## Vállalkozási Szerződés 1. sz. módosítása

A Felek között 2020. április 6-án Vállalkozási Szerződés jött létre **Kerékpárút fejlesztés Dunavarsány Városában 2. tárgyában.**

**Tárgy:** Kerékpár út fejlesztése Dunavarsányban - Felszíni vizek elvezetése a Vörösmarty utcában a Búza u. és Liget u. közötti szakaszon.

# 150/120 Rácsos folyóka kialakítás kapubehajtóknál

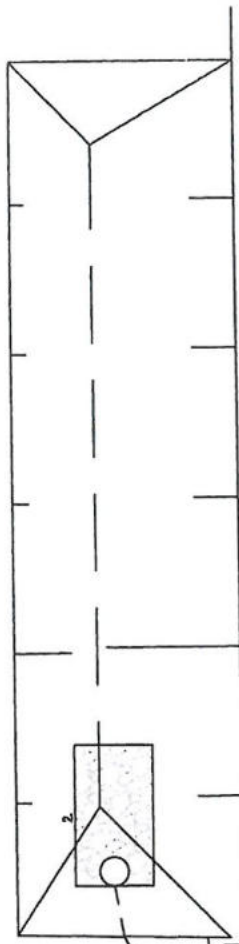
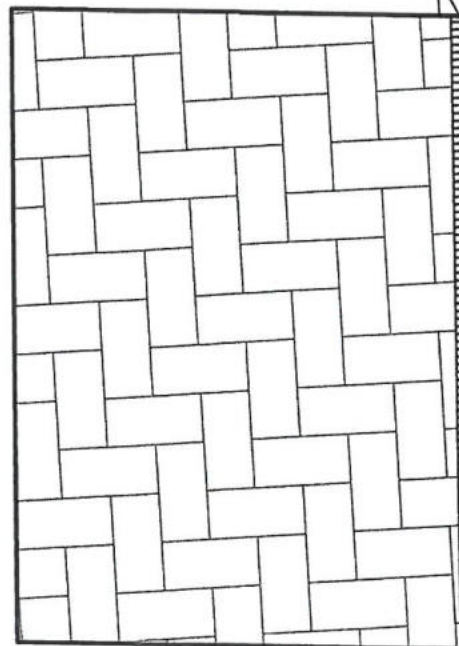
A Vörösmarty utcában a Búza u. és Liget u. közötti szakaszon található lakóingatlanok gépkocsi behajtójába teherbíró rácsos folyókát építünk be az úttesttől 1m-re a padka külső vonalába. A folyóka által összegyűjtött vizet a kerékpár út kivitelezése során létesítendő szikkasztó árokba vezetjük be, mely kivezetést kimosódás elleni védelemmel látunk el. (melléklet). A javasolt műszaki megoldást alkalmazzuk ott is ahol jelenleg nincs szilárd burkolatú gépkocsi behajtó.

Kapubehajtónként szükséges tételek	
1.	Teherbíró rácsos folyóka 150/120
2.	KG-PVC 100 Cső
3.	110/45° Csatorna ívdom 2 db
4.	Kimosódás elleni védelem
5.	PVC KGU-110 Áttoló karmantyú
